Podatelé:

Právně zastoupeni:

**Vyjádření k žádosti o prodloužení platnosti stanoviska EIA k záměru
„Těžba a úprava štěrkopísku v Uherském Ostrohu 2“ (kód záměru: MZP429)**

Obr. 1 Vlevo vývoj průtoku a hladiny v Moravě v období záměru hladin (12. 11. 2009) pro kalibraci modelu Koppové

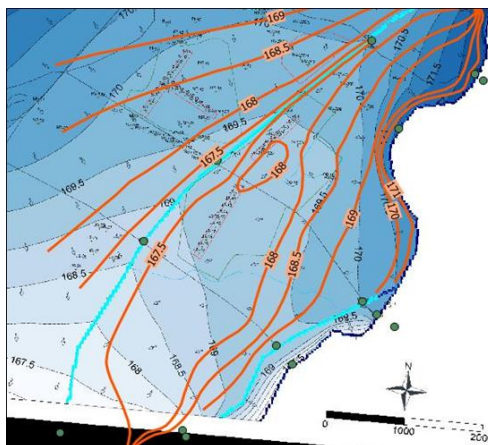
Při simulaci ustáleného proudění podzemní vody v kolektoru štěrkopísků model Koppové **nesprávně vychází z krátkodobě zvýšené (neustálené) hladiny Nové Moravy z povodňové situace** dne 12. 11. 2009 (viz obrázek níže – červená šipka). Hladina Nové Moravy tak byla v modelu ustáleného proudění zadána 1,5 m nad obvyklou úrovní. Proto model Koppové mylně interpretuje Novou Moravu jako hlavní zdroj vody pro vodní zdroj. Tuto mylnou informaci přebírá také hydrogeologický posudek společnosti AQD – envitest, s.r.o., Ing. J. Tylčer, CSc. (dále „**Posudek – Tylčer**“), který si MŽP vyžádalo jako oponentní, a ze kterého mj. vyvozovalo správnost použitých metod modelu Koppové. Chybu přebírá i znalecký posudek prof. Ing. RNDr. Landy, DrSc., ze dne 10. 9. 2017 (dále „**Posudek – Landa**“).

Kalibrace modelu je vadná také proto, že pro období s odběry je **nesprávně vypočteno, že vce z Nové Moravy převyšuje Drenáž o 63 l.s-1** (Koppová 2010, str. 47 – Tab.19). V takovém případě by Nová Morava v posledních letech vyschla, což je v přímém rozporu se skutečností. Pozorovaná realita je taková, že i přes odběry je Nová Morava jako celek drenážním tokem, kdy v závislosti na vodnosti období je naopak do toku drénováno 50 – 110 l.s-1 podzemní vody.

Kalibrace modelu je vadná i proto, že zadané modelové odběry pro zjištěný stav hladin **neodpovídaly skutečnosti** a lišily se v celkové velikosti i v rozdělení odběrů na jednotlivá prameniště o desítky procent.

Obr. 2 Modře modelová interpretace poměrů bez odběrů (Koppová 2010), oranžově interpretace měřených hladin Tarabou (1971)

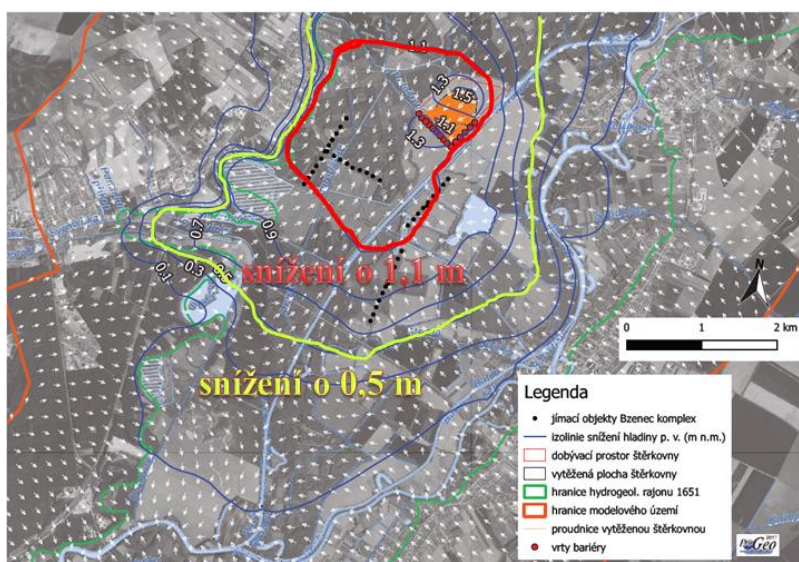
Model Koppové **zkresluje tlakové poměry hladin podzemní vody v kolektoru pro situaci bez odběrů**. Na obr. 2 jsou vidět zásadní rozdíly v hladinách podzemní vody mezi modelem Koppové (modře) a změřeným reálným stavem podle Taraby, což dokládá chybnost modelu Koppové a jeho nezpůsobilost k prognózám vývoje zájmového území i popisu běžného stavu. Obdobně lze prokázat zcela zásadní nesoulad modelu pro další situace, např. zvýšené odběry na úrovni 350 l/s.
